国立研究開発法人日本原子力研究開発機構
原子力科学研究所の原子炉施設（JRR-3 原子炉施設）
の変更に係る設計及び工事の方法の認可申請書
（その7）の一部補正について

（原子炉冷却系統施設の構造及び設備及び
その他試験研究用等原子炉施設の附属施設の構造及び設備の一部変更）

令和2年1月

国立研究開発法人日本原子力研究開発機構原子力科学研究所の原子炉施設（JRR-3 原子炉施設）の変更に係る設計及び工事の方法の認可申請書（その 7）の一部補正について

図-1.1 1次冷却材補助ポンプ電源盤の溢水保護カバー

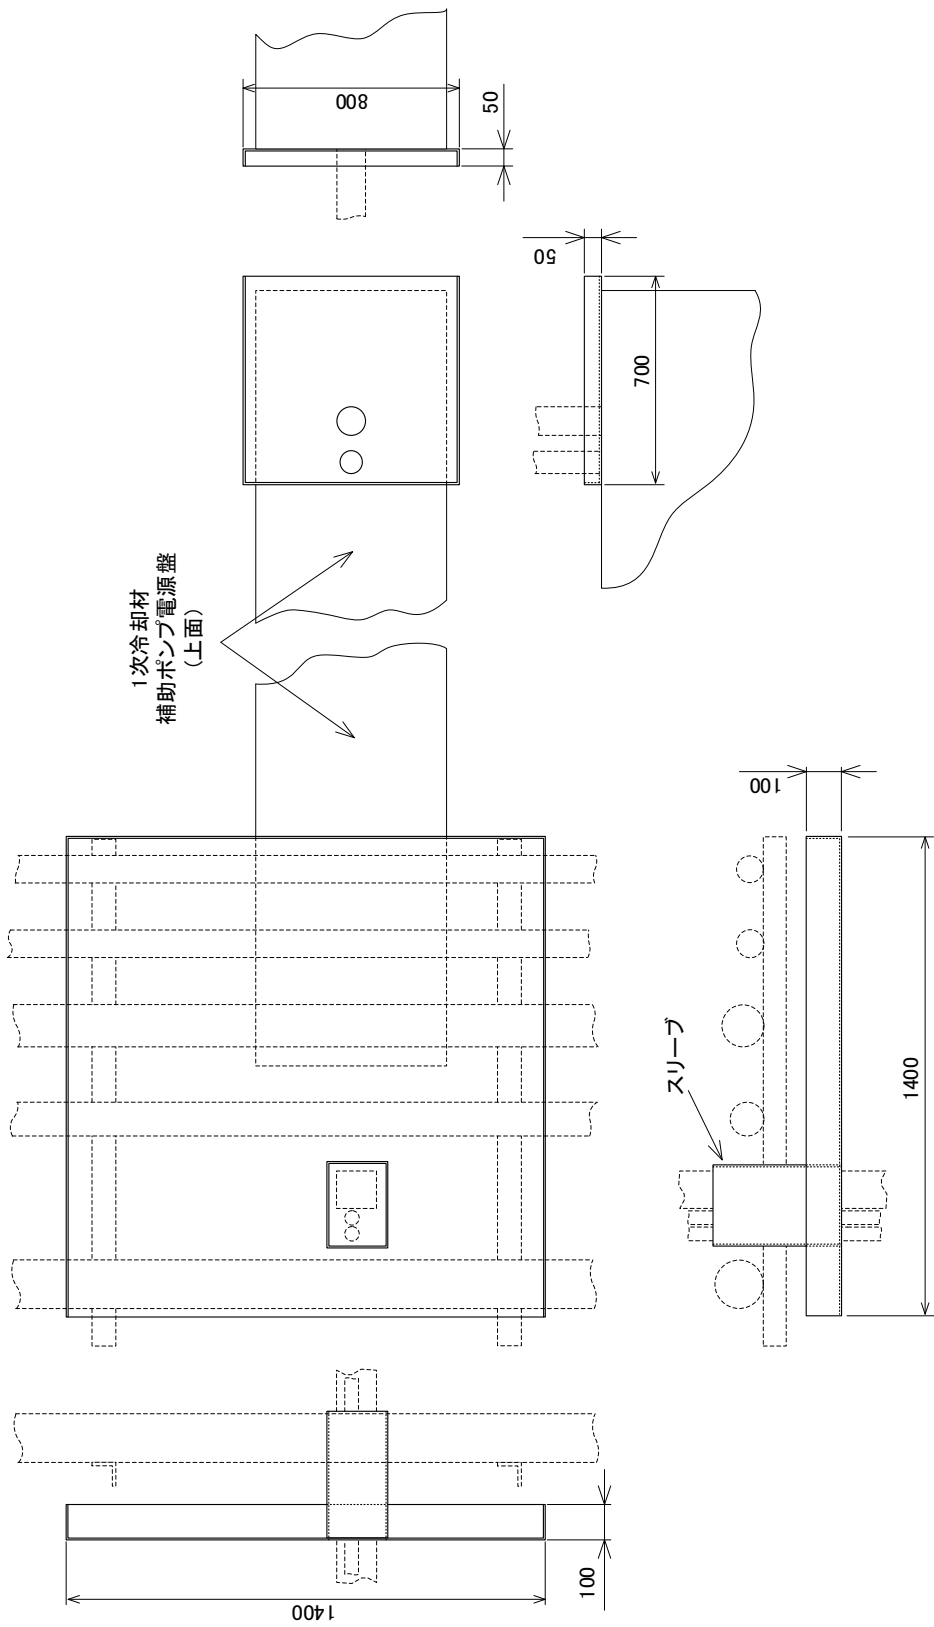
設計及び工事の方法（第1編 1次冷却材補助ポンプの被水対策設備の設置及び第3編 消火設備の設置）を別添2のとおり変更する。なお、設計及び工事の方法（第2編 安全避難通路、避難用照明、誘導標識及び誘導灯の設置）、添付書類 1-1、添付書類 1-2、添付書類 2、添付書類 3-1、添付書類 3-2、添付書類 3-3 及び添付書類 4 は変更しない。

項目	設計仕様	
設置数量	溢水防護カバーA	1基
	溢水防護カバーB	1基
主要寸法	溢水防護カバーA	幅約1400mm×奥行約1400mm ×高さ約100mm
	溢水防護カバーB	幅約700mm×奥行約800mm ×高さ約50mm
主要材料	ステンレス鋼	
設置場所	原子炉建家地階	
構造	「図-1.1 1次冷却材補助ポンプ電源盤の溢水防護カバー」及び「図-1.2 1次冷却材補助ポンプ電源盤の溢水防護カバーの構造」に示すとおり。

- ・ 溢水保護カバーAは配管サポートにステーを介して支持する。溢水保護カバーBは電源盤上面に接着する。
- ・ 電線管等と干渉する部分は、切り欠き及びスリーブ等により干渉を避ける。
- ・ カバーの接合部、切り欠き及びスリーブ接合部等はシーリング処理を行う。
- ・ 取付方法、取付位置の詳細は既存設備との取り合いを考慮して決定し、加工部はパッキン、シーリング等により、漏えいしないよう処置する。
